Plot 24, Willow Gardens

RÉFÉRENCE DEMO-NB-024	DATE DE VISITE mar. 8 sept. 2026	EXPERT Alex Morgan
--------------------------	-------------------------------------	-----------------------

PHOTO 4.1

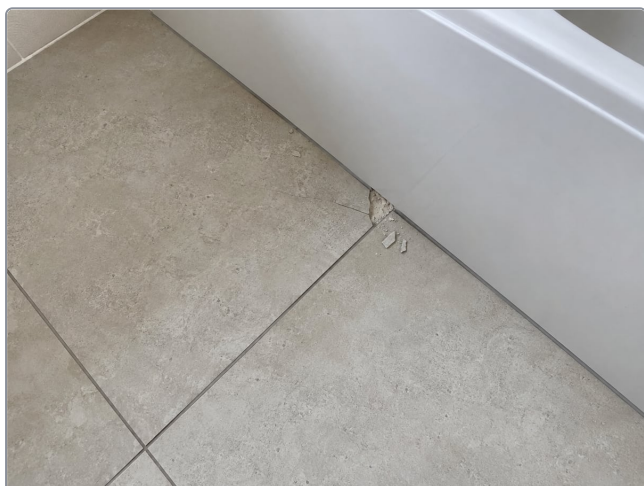
Désordre. Un carreau de sol est fissuré et ébréché. Un morceau manque sur le bord endommagé.

Intervention. Remplacer le carreau abîmé par un carreau assorti et reprendre proprement les joints autour avant la livraison.
